**AVIS RELATIF A LA PROTECTION
CONTRE LES EVENTUELS EFFETS NOCIFS ET NUISANCES
PROVOQUES PAR LES RAYONNEMENTS NON IONISANTS
GENERES PAR DES ANTENNES EMETTRICES STATIONNAIRES**

Commune : TROOZ - Exploitant : PROXIMUS

Référence exploitant : 87BAS_01

Rapport n° 2129 / 2023

Figure 1 : Vue en plan des lieux de séjour et des points de contrôle

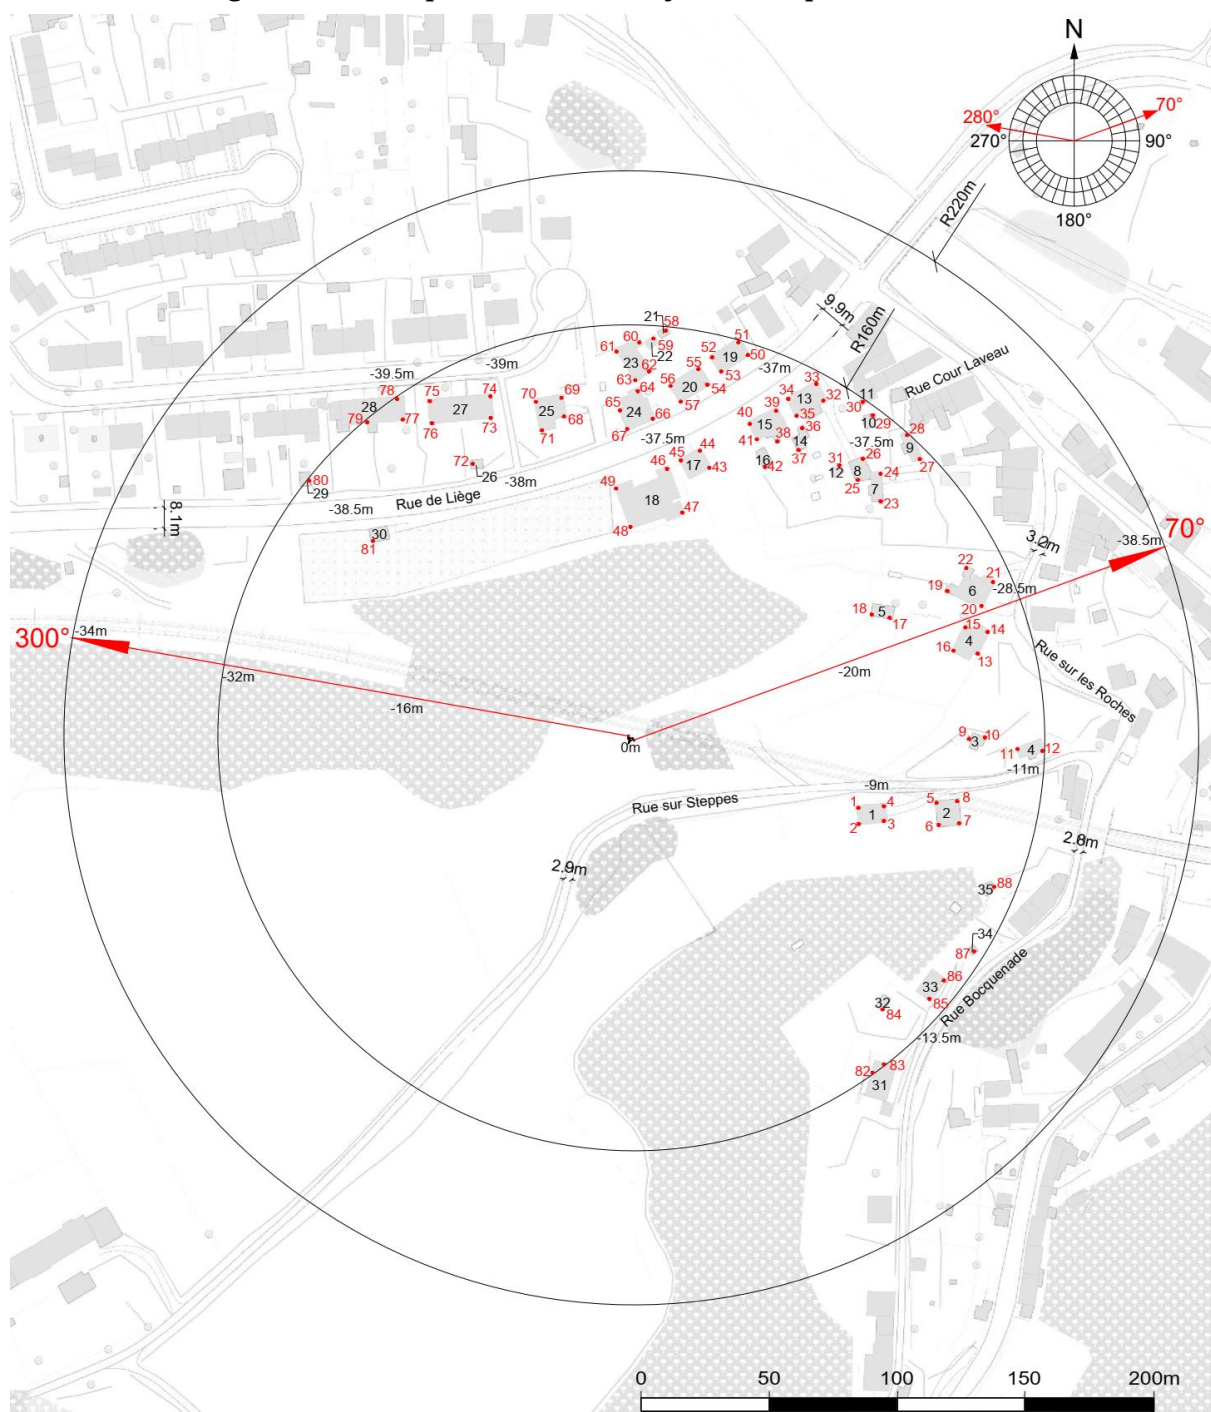
- le numéro du point de contrôle repris sur un des plans de la figure 1;
- le numéro du LS dans lequel se trouve le point de contrôle de la 1^{ère} colonne ;
- l'atténuation d'obstacle prise en compte pour le calcul de l'indice d'exposition dans le LS ;
- le résultat du calcul de l'indice d'exposition.

En ce qui concerne les antennes de l'installation mentionnées dans le tableau 1, la distance maximale à laquelle la limite pourrait être atteinte, à l'extérieur, est égale à 77,0 m. S'il n'y a pas de LS à une distance inférieure, les antennes respectent forcément la limite d'immission.

Dans le cas des LS situés à l'intérieur des bâtiments, une atténuation d'obstacle est prise en compte et il en résulte que la distance maximale à laquelle la limite pourrait être atteinte se réduit à 54,5 m.

Figure 2 : Vue en plan des installations d'antennes dans un rayon de 300 mètres autour de l'installation faisant l'objet de la demande d'avis

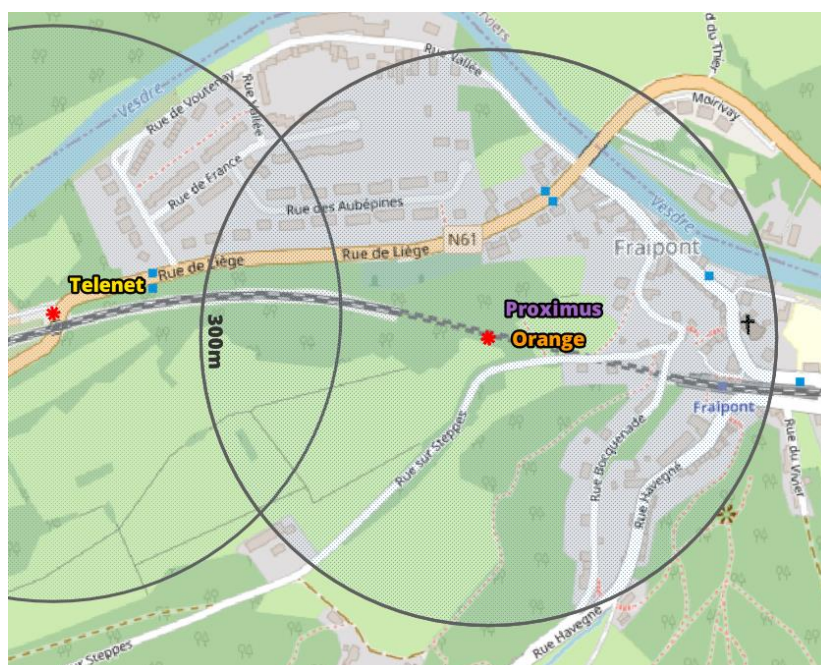
Compte tenu du nombre d'installations localisées dans la figure 2, il apparaît que l'intensité du rayonnement électromagnétique généré, dans les lieux de séjour situés à proximité de l'installation référencée dans le paragraphe 2, par l'ensemble des antennes émettrices stationnaires de l'ensemble des exploitants du même site d'antennes émettrices stationnaires respecte la limite fixée à l'article 4, § 2 du décret.
